**Modulo per la presentazione delle osservazioni per i piani/programmi/progetti sottoposti a procedimenti di valutazione ambientale di competenza statale**

ID: Codice procedura (ID\_VIP/ID\_MATTM):10844

Impianto per la produzione di energia elettrica da fonte eolica, costituito da 6 aerogeneratori della potenza complessiva di 37,2 MW, un sistema di accumulo da 25 MW e relative opere connesse in località "Rempillo" nel comune di Pitigliano (GR).

**Immagine n. 4** Situazione di saturazione da impianti FER nella provincia di Viterbo. Non sono riportati gli impianti fotovoltaici e agrivoltaici che hanno inciso per buona parte nel cumulo di impianti FER per superare già nel 2023 gli obiettivi del PNIEC assegnati alla Regione Lazio per il 20230.

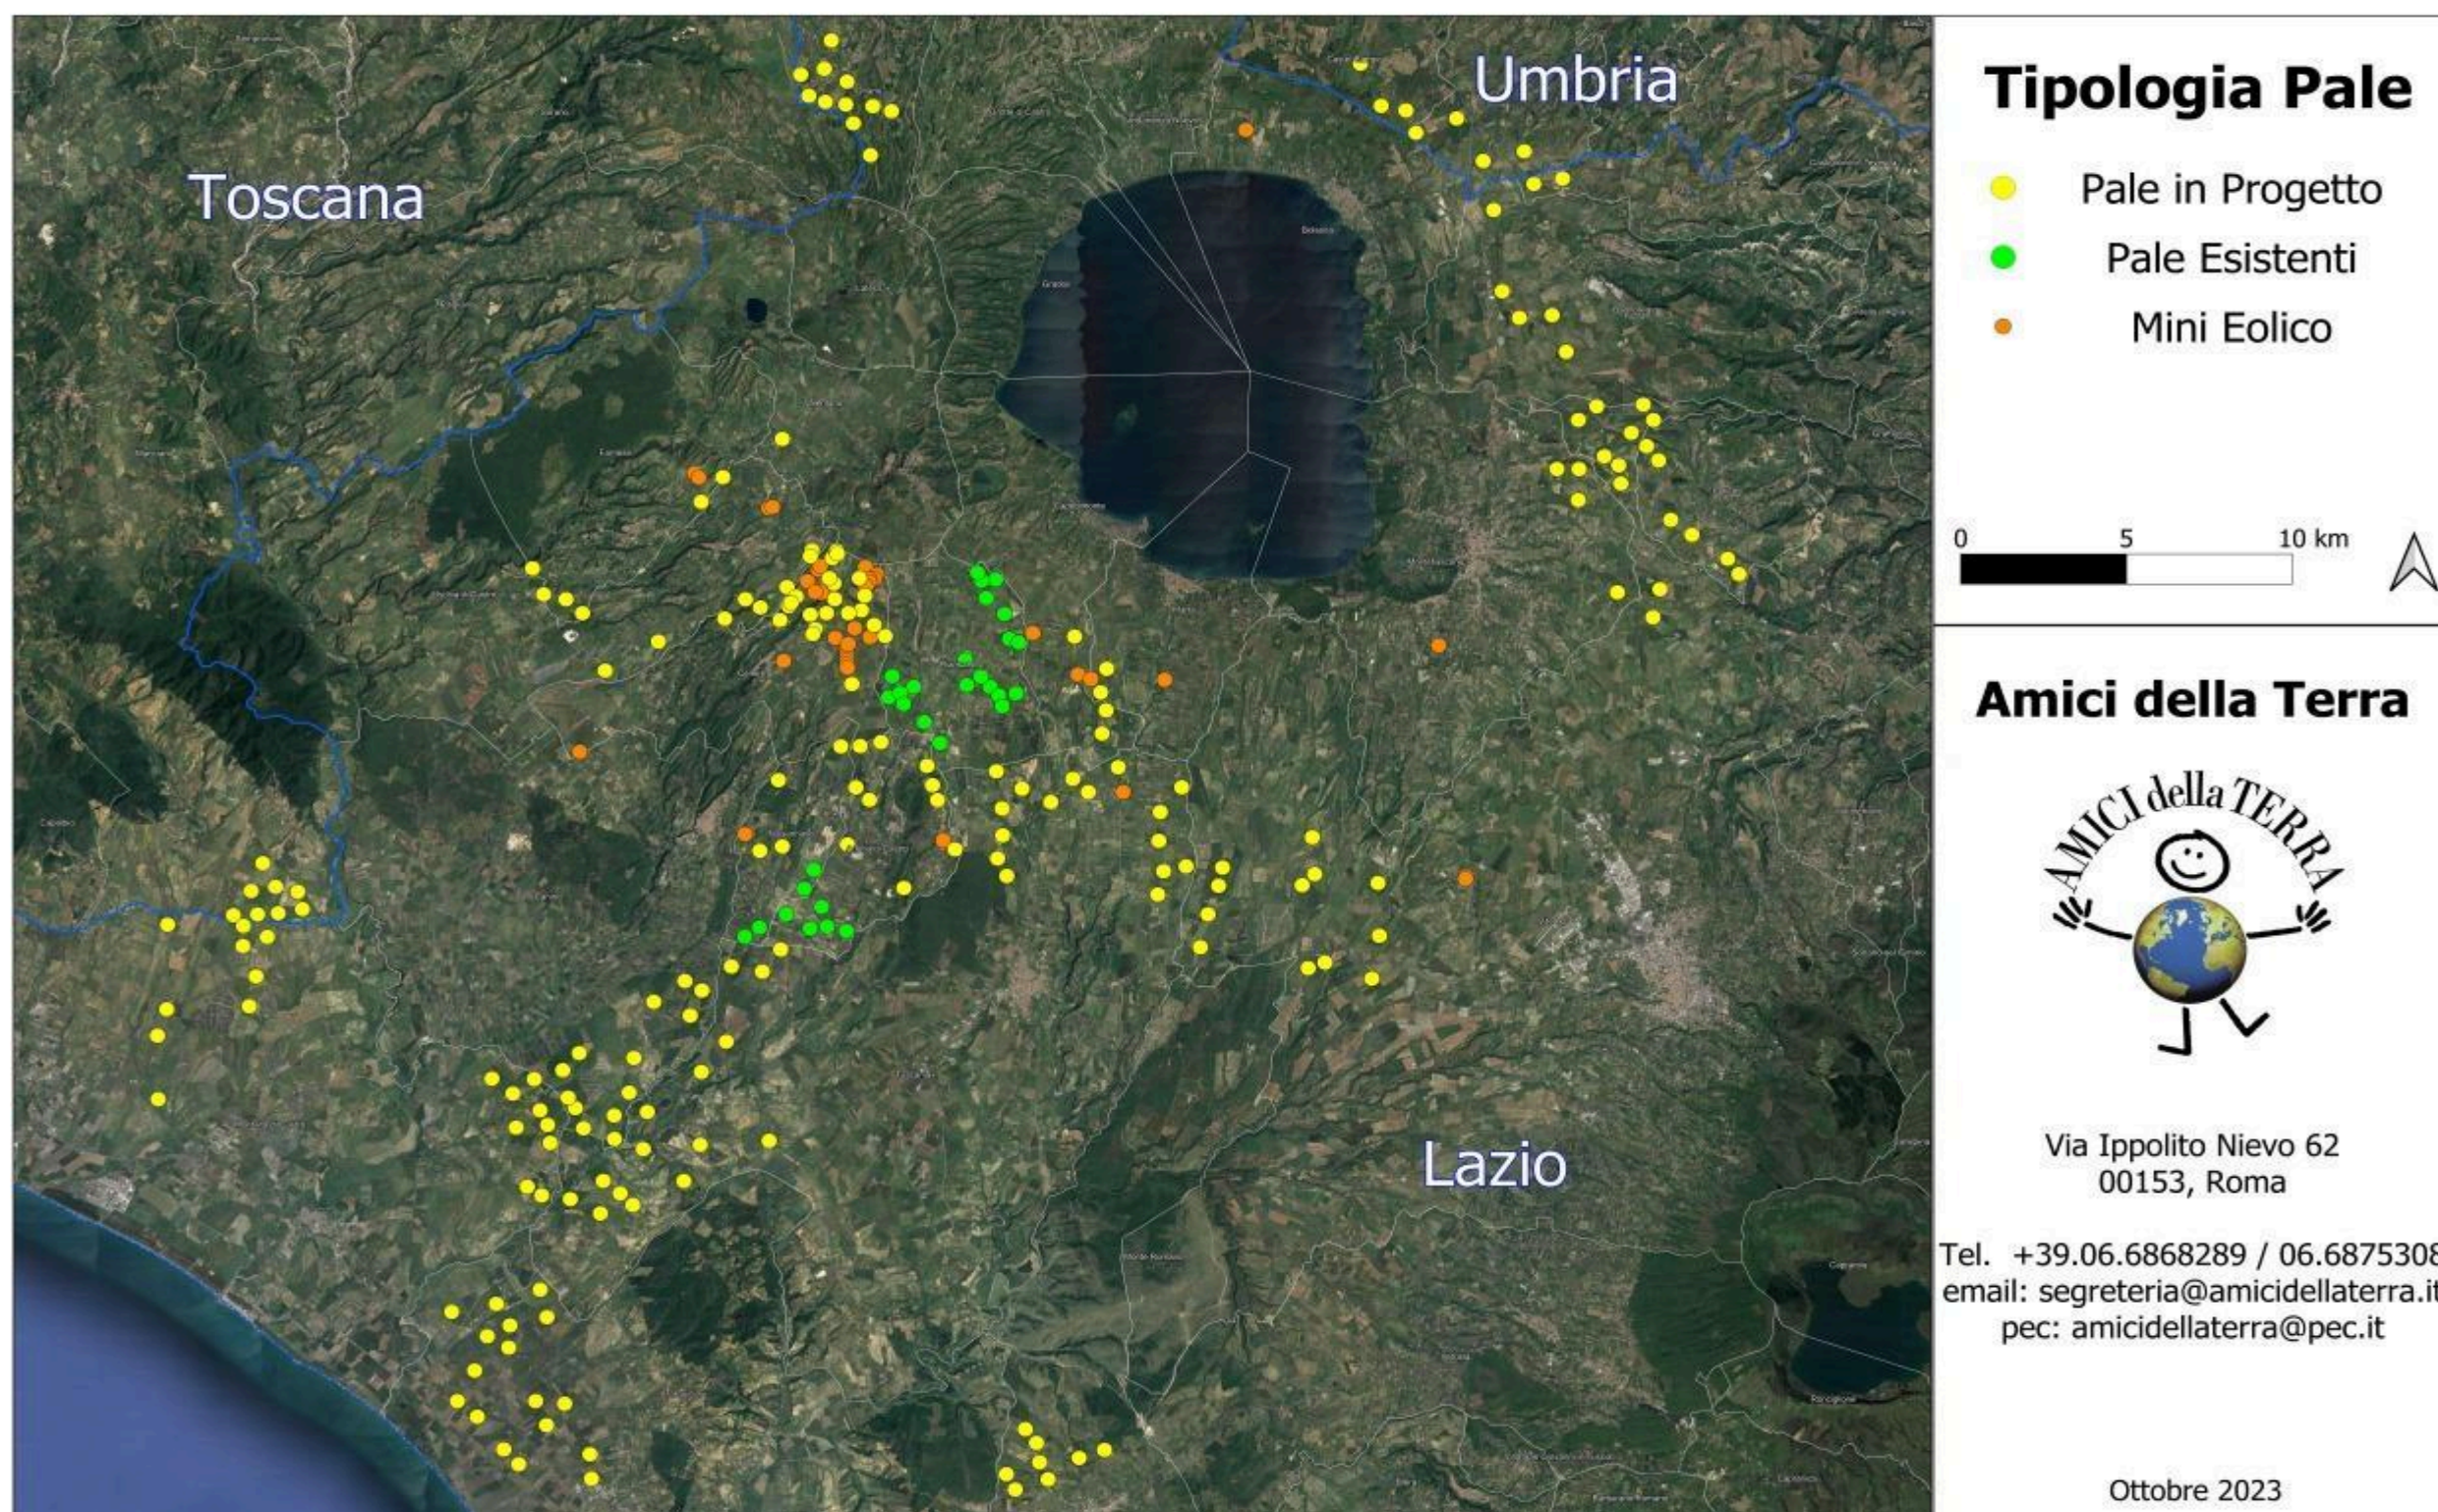
Quindi anche la Regione come Ente deputato dalla normativa nazionale a legiferare sulle aree idonee e non idonee si è espressa riguardo al fatto che abbia assolto ai doveri e alle quote stabilite dal PNIEC e in ambito regionale la provincia di Viterbo è stata quella con il più alto tasso di impianti FER tra tutte e quindi ormai satura ed il cumulo degli impianti FER installati, autorizzati e in progetto rappresenta una elevata criticità per la sostenibilità ambientale di ulteriori eventuali iniziative, L'impianto eolico “ Rempillo” pur essendo “esterno al confine provinciale e regionale ma nelle sue immediate vicinanze ( a soli 100 metri i primi due aerogeneratori) oltre ad impattare sul territorio e sulle economie di tre Comuni del Lazio ( Farnese, Valentano e Latera) si trova nelle fasce di rispetto dei Beni di notevole interesse pubblico come si è evidenziate nelle Osservazioni nn. 1 e 2 e crea anche degli impatti negativi anche sui beni naturalistici come verrà dettagliato nell'Osservazione n. 4. Inoltre andrebbe a sommarsi al già enorme cumulo di impianti eolici e fotovoltaici e geotermici che già creano una elevata criticità ambientale nella provincia di Viterbo e interferiscono anche con il

territorio toscano come si può vedere dalle immagini nn. 4 e 5 dell'Allegato n. 1.
